Inspraakrapport

Ontwerppeilbesluit Zeist

Titel: Inspraakrapport Ontwerppeilbesluit Zeist
Auteurs: Ben Jonkman en Anouk Timmerman
Document: DM 1968869

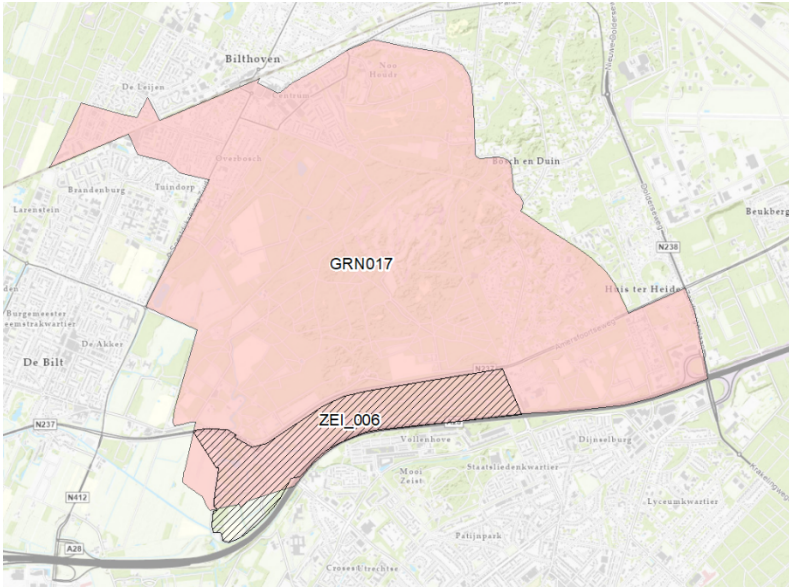
1.3	"Zoals gezegd op de inloopavond op 12 oktober jl. maken wij ons daarnaast zorgen over de inzet van de nieuwe eigenaar van Vrumona in Bunnik, die volgens de media van plan is om de productie, en dus de wateronttrekking, op te schalen. Grotere wateronttrekking door Vrumona zal nadelig zijn voor de natuur en de biodiversiteit in het buitengebied van Zeist en zal nog veel verdere peilverhoging in het hele gebied noodzakelijk maken als compensatie voor de afnemende natuurwaarden. Ons verzoek aan u is om hierover contact op te nemen met de provincie Utrecht en een mogelijke vergunning voor extra onttrekking af te (doen) wijzen."	Als het gaat om grote industriële onttrekkingen, zoals bij Vrumona in Bunnik, dan is de provincie het bevoegd gezag. Als waterschap gaan wij hier niet over. Er is wel een vergunning nodig voor dergelijke onttrekkingen, waartegen belanghebbenden (zoals omwonenden en belangenorganisaties) een zienswijze kunnen indienen. Als waterschap vinden wij een (kwalitatief) goede grondwatervoorraad belangrijk. Het is onze ambitie om binnen de ons toegewezen taken te werken aan het in balans krijgen van de aanvulling en onttrekking van grondwater. Samenwerking is hierbij noodzakelijk: het sturen op grondwater is niet door één partij effectief te doen. Wij trekken daarom met de provincie, gemeenten en andere partners, zoals drinkwaterbedrijven, op in een collectief dat de Blauwe Agenda heet. Deze samenwerking heeft als doel om het watersysteem op de Heuvelrug te begrijpen en duurzaam gezamenlijk te beheren. Via onderzoek en pilots komen we samen met onze partners tot een visie en strategie om	Geen aanpassing

Nr.	Zienswijze	Reactie waterschap op zienswijze	Aanpassing
		maatregelen te nemen, zodat het watersysteem op de Heuvelrug robuust en toekomstbestendig wordt.
